改善箇所説明図①

改善の内容

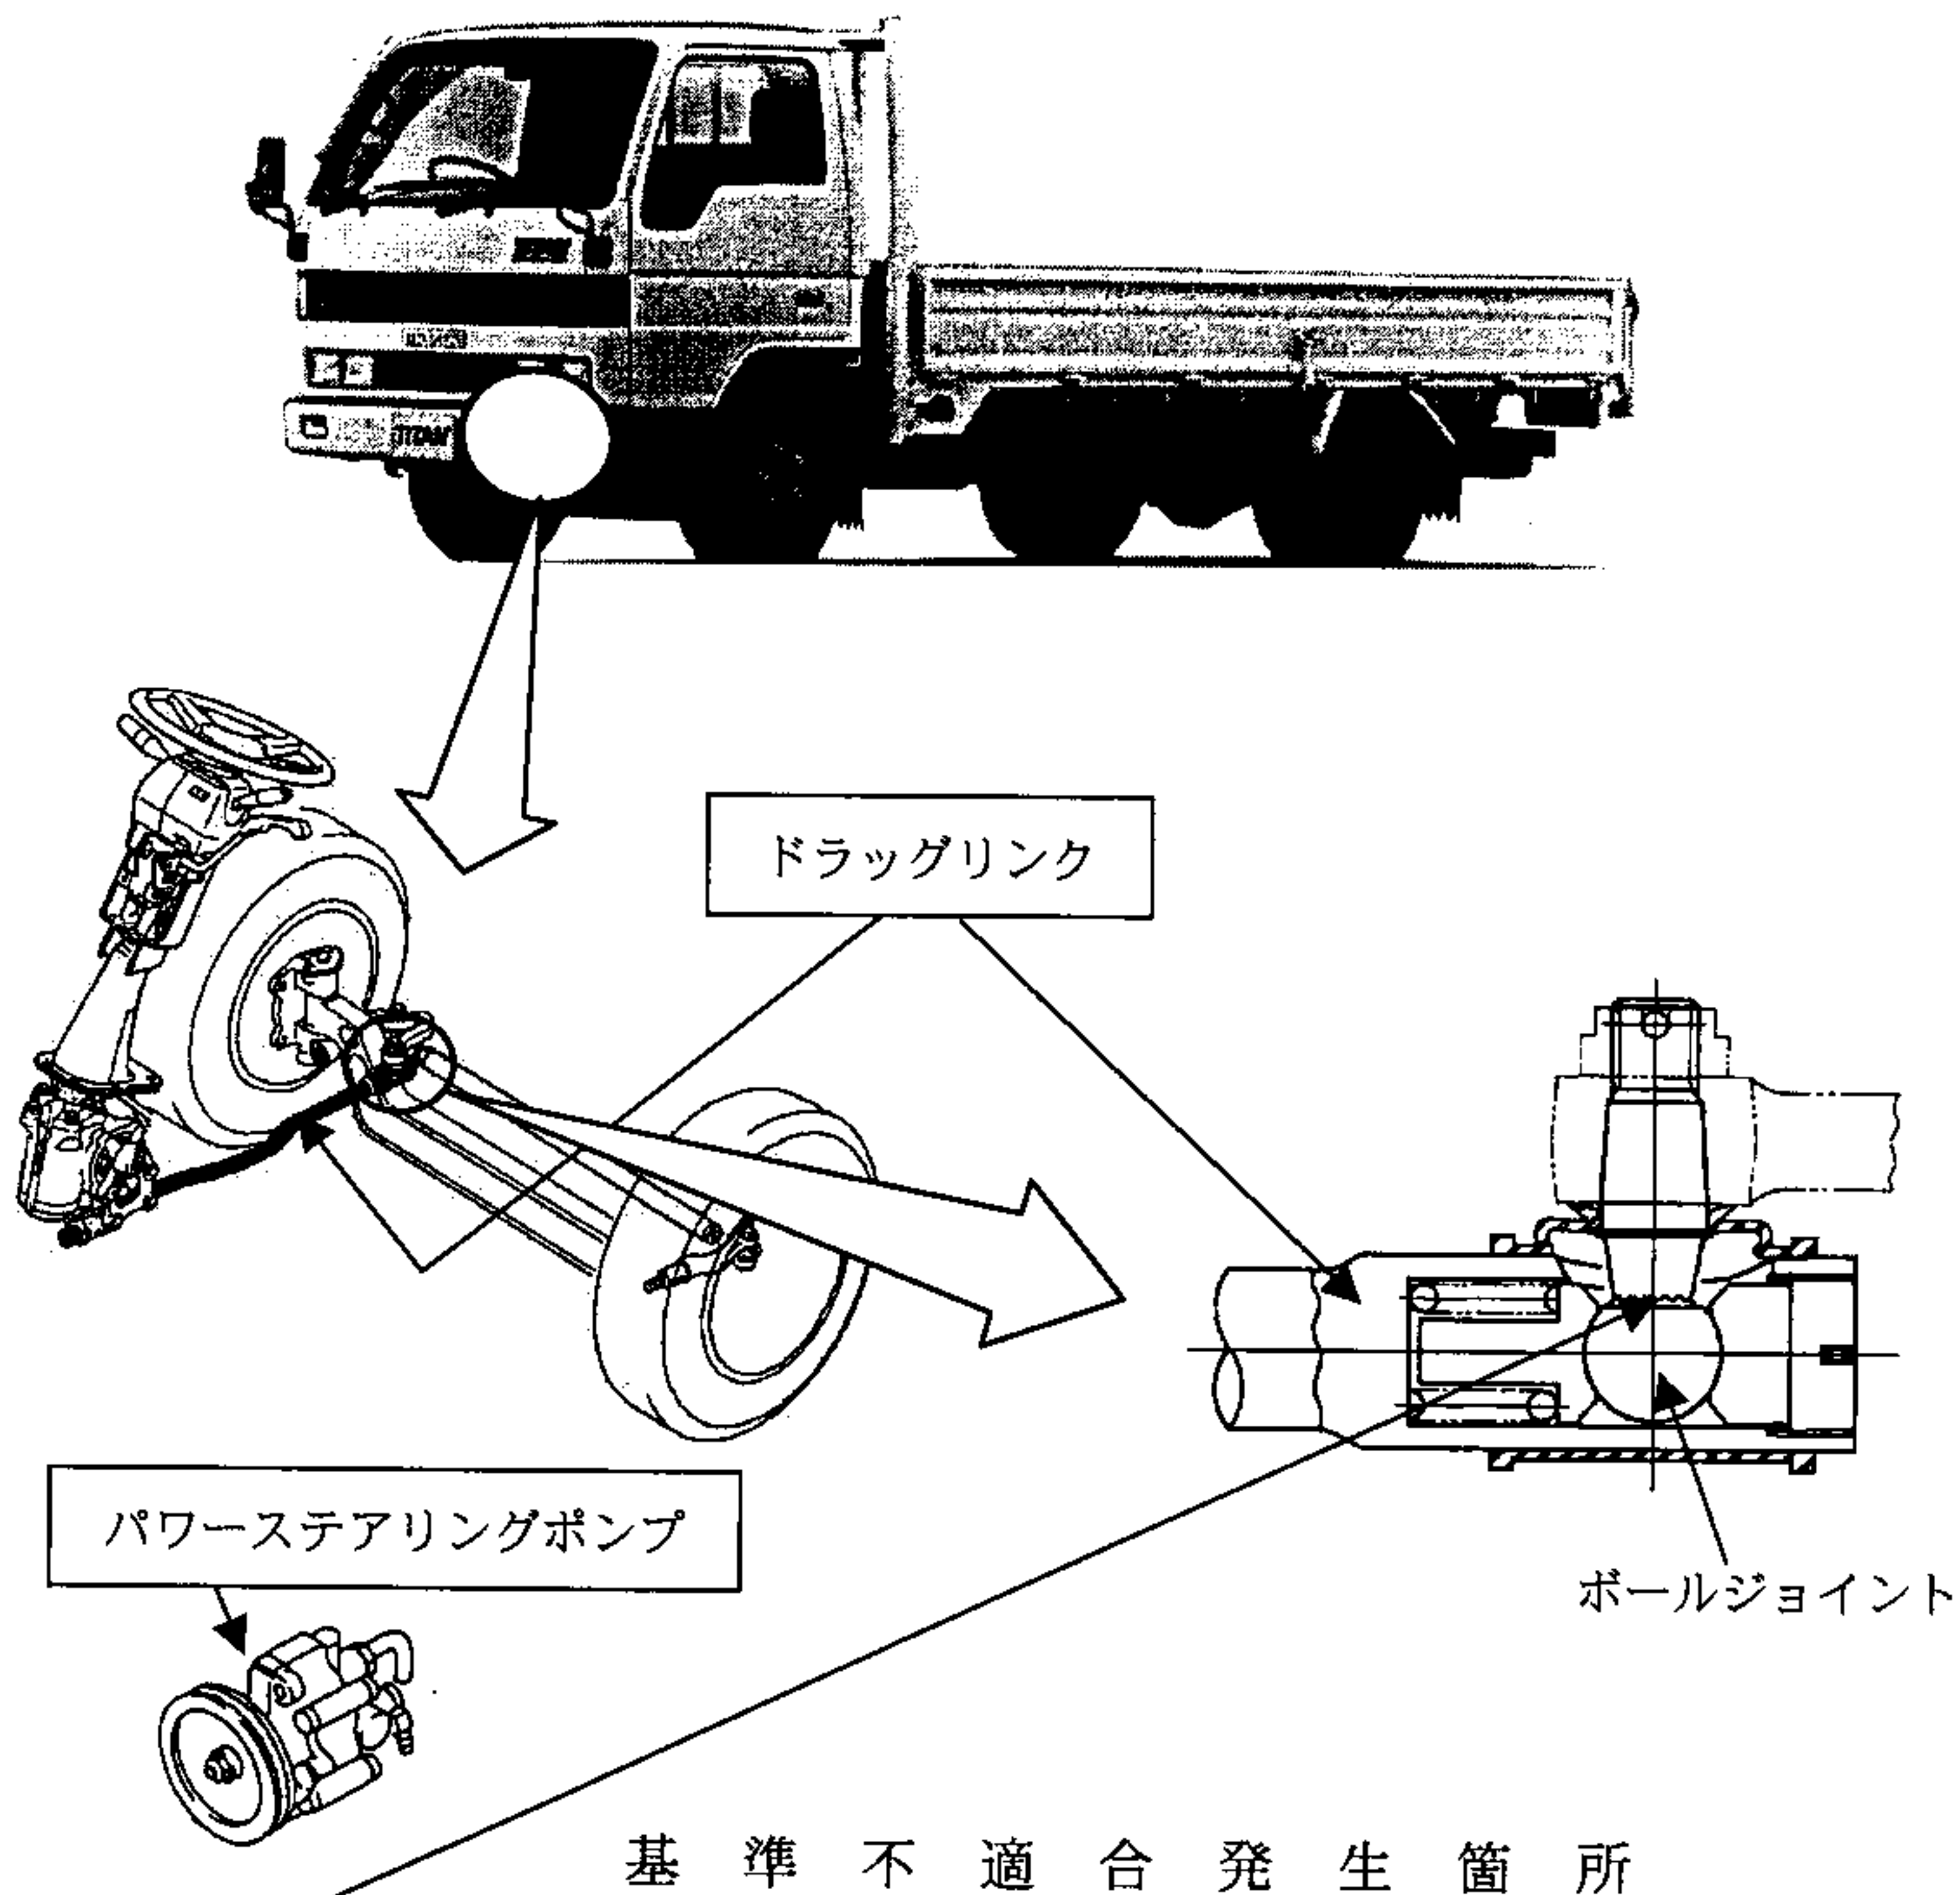
かじ取り装置において、ドラッグリンクとナックルアームを接続するボールジョイントの強度が不足しているため、据え切り等操舵力の高くなる使用を頻繁に長期間続けると当該ボールジョイントの首部に亀裂が発生するものがある。そのため、そのままの状態で使用を続けると、最悪の場合、ボールジョイントの首部が破損して操舵ができなくなるおそれがある。

全車両、当該ドラッグリンカー式を対策品と交換するとともに、一部の型式車両においては、同時にパワーステアリングポンプを対策品（ポンプの油圧を下げたもの）と交換する。なお、対策品の供給に時間を要すことから、当面の暫定措置として、全ての使用者に不具合を通知しドラッグリンクのボールジョイント部の亀裂を点検し、異常が認められる車両は対策品に交換し（パワーステアリングポンプ含む）、異常の無い車両は後日対策品に交換する。
